総合カタログ2021-2022〈改訂版〉 表記変更リスト

〈改訂版〉で以下の通り表記を変更しましたので、〈初版〉をお持ちの方はご注意ください。

2021.8.17

Alpha Hills

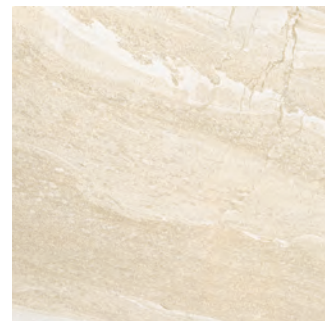
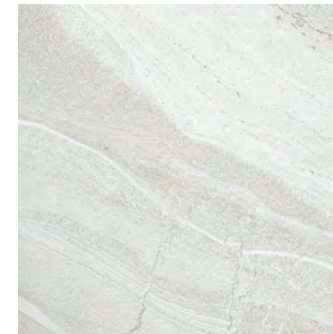
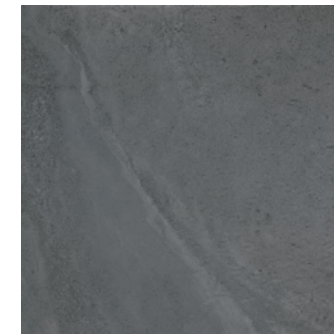
■生産設備の都合により、平・岩面の品番・標準寸法・厚さ・重量を切替え中です。ご確認の上ご用命ください。特に色・サイズの張り合わせを計画の際は、ご注意ください。
※900×450角平・900×225角平・600×300角部分磨き・カラー30は変更ありません。

形状	旧標準寸法(mm)	新標準寸法(mm)	旧厚さ(mm)	新厚さ(mm)	旧重量(kg/箱)	新重量(kg/箱)
600角	592×592	597×597	10	9	24	22.5
600×300角(平)	592×295	597×297.5	9	9 (変更なし)	25	26
600×300角(岩面)	592×295	597×297.5	10	9	25	26
300角	295×295	297.5×297.5	10	9	20	22

面状	旧品番	新品番
平	33〇〇	36〇〇
岩面	35〇〇G	38〇〇G

Denver Stone

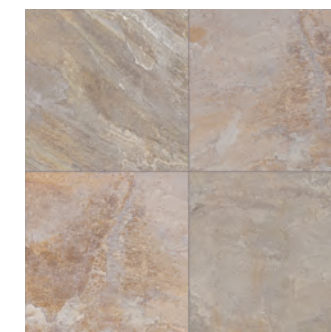
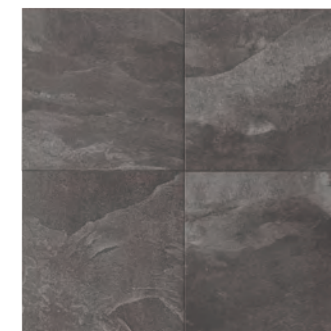
■生産設備の都合により、品番・厚さ・入数・重量を切替え中です。
 ご確認の上ご用命ください。特に色・サイズの張り合わせを計画の際は、
 ご注意ください。※600角岩面(20厚)は変更ありません。

形状	旧厚さ(mm)	新厚さ(mm)	旧入数(枚/箱)	新入数(枚/箱)	旧重量(kg/箱)	新重量(kg/箱)
600角	10.3	8.5	4	4 (変更なし)	32	25
600×300角	10.3	8.5	6	7	24	25
600×300平裏ネット貼り	10.3	8.5	5シート	5シート(変更なし)	20	17.5
300角	10.3	8.5	12	14	24	23.5

面状	旧品番	新品番
平	30〇〇	36〇〇
粗目	31〇〇G	37〇〇G
